TRANSPORDIAMET

Meie 29.10.2026 nr

Kastre vallas riigitee nr 22270 km ristumiskoha ehitamise nõuded

Joonis nr 1. Ristumiskoha sobiv asukoht tähistatud oranži tingmärgiga (X: , Y:).

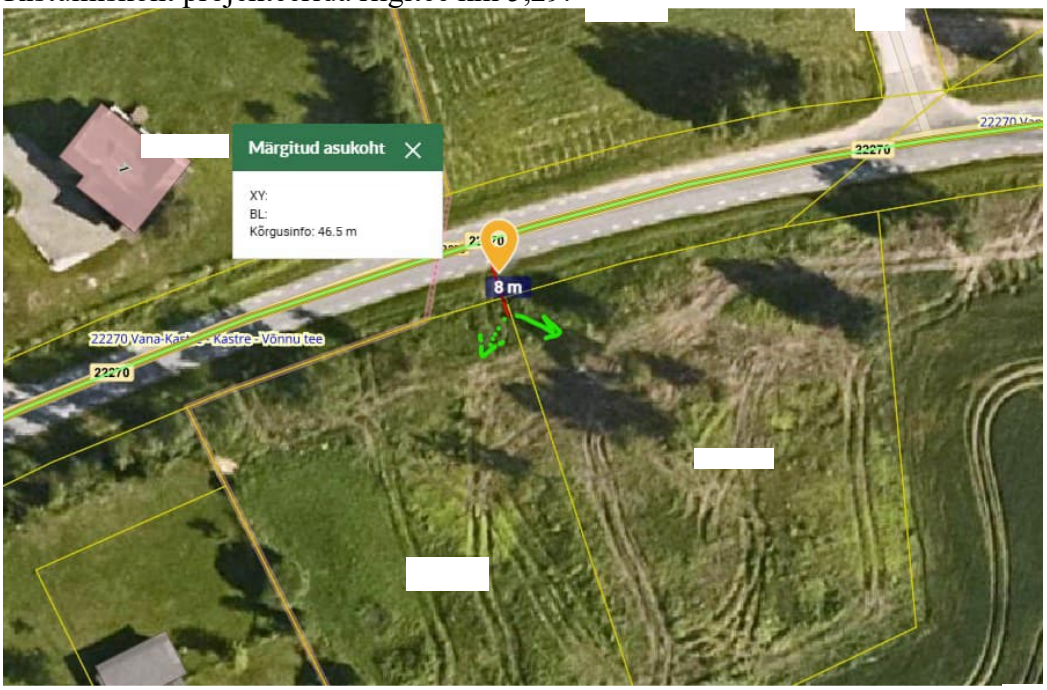
1. Ristumiskoht projekteerida riigitee km 5,29.

Joonis 2. Ristumiskoha pikikallete kujundamine.

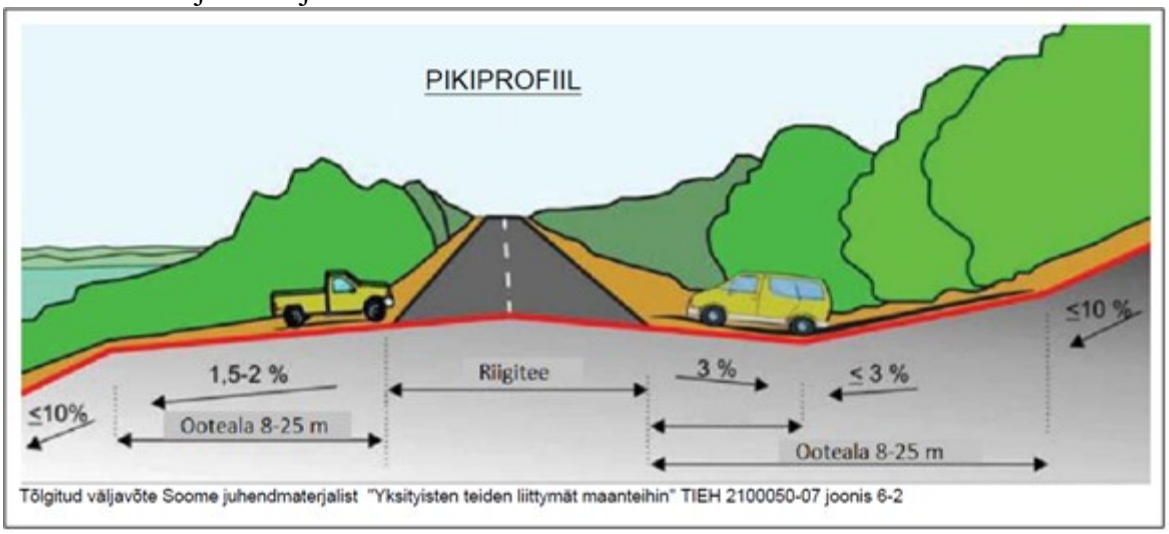
11. Ristumiskoht projekteerida riigiteega võimalikult täisnurga all. Ristumiskoha pikikalded määrata vastavalt alltoodud joonise põhimõtetele arvestusega, et riigitee alusele maale sademevett üldjuhul ei juhita.
